**OGGETTO:** Conferenza di Servizi del 01/06/2018 – Pratica:

Richiedente OPEN FIBER S.p.A.

Realizzazione rete di telecomunicazione in fibra ottica vie diverse

**PARERE TECNICO DEL SETTORE LLPP E PATRIMONIO**

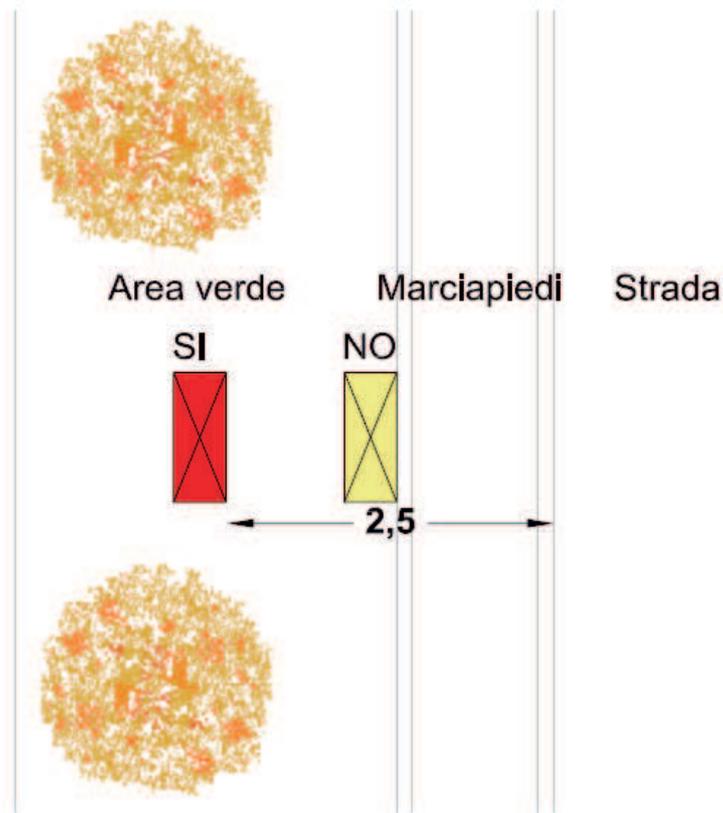
In tutti i casi in cui risulti tecnicamente possibile, si prescrive che l'armadio "open fiber" venga ubicato ad una distanza minima dal percorso pedonale pari a 2,50 m, misurati a partire dal cordolo di separazione del marciapiedi dalla sede stradale. La prescrizione si applica ad esempio nel caso in cui il marciapiedi abbia una dimensione inferiore a 2,50 m, ma che sia accompagnato da idonea banchina/area verde pubblica. In questo caso l'armadietto non andrà ubicato nell'immediata adiacenza del marciapiedi, ma all'interno dell'area verde:
